## **KAMPUS ALBERTOV – DOČASNÁ MENZA UK**

### **VODOPRÁVNÍ POVOLENÍ**

DOPLNĚNÍ VÝZVY STAVEBNÍHO ÚŘADU MĚSTSKÉ ČÁSTI PRAHA 2 ZE DNE 7.5.2019

**DOPLŇUJI BODY DLE ZASLANÉ VÝZVY Č.J. OV/115030/2019/NOVA ZE DNE 7.5.2019**

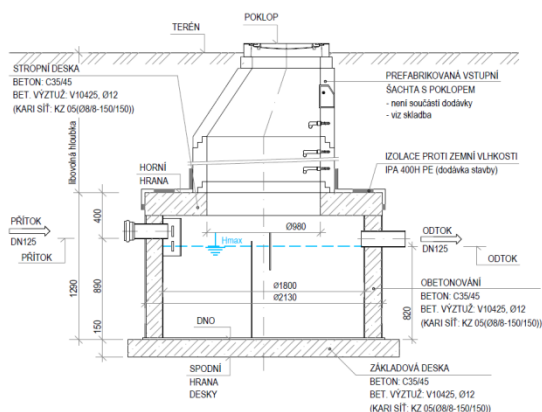
d) projektovou dokumentaci doložil pouze k předmětu žádosti

- **součástí žádosti o vodoprávní povolení byla složka zdravotníky a částí PD A.; B a C**

**ODLUČOVAČ TUKU:**  
**ŘEZ A-A':**

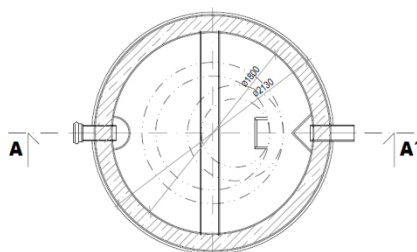
e) stavebně konstrukční část; v řezu odlučovače tuků uvedl absolutní kótu v B.p.v a ± 0,000

- **předložená dokumentace tyto informace obsahuje**
